燃料サブタンク用ステーの一部変更についてのご案内

1. 改良型式 … S-15Yを除く全型式（品名末尾記号 Y → W）

2. 改良内容

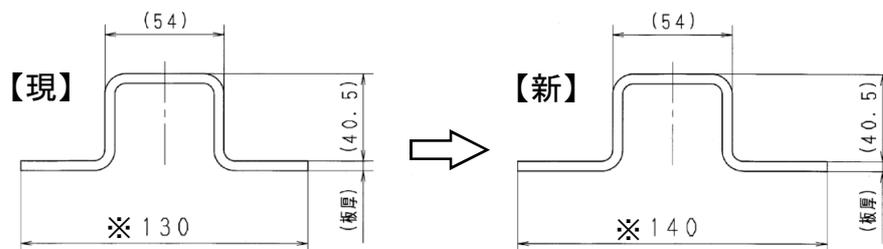
取付け穴からステー端面までの寸法を確保するために、全幅を130mmから140mmとします。

※左右のフランジを5mm伸ばすのみで、中央の絞り形状の変更はありません。

また、変更は幅のみで、長さを含むその他の変更はありません。

但し、取付けにM14サイズのボルトを使用して、横ピッチが100mmとなる場合は、必ず新品番を使用して下さい。(この場合は、現行品番の使用は禁止です)
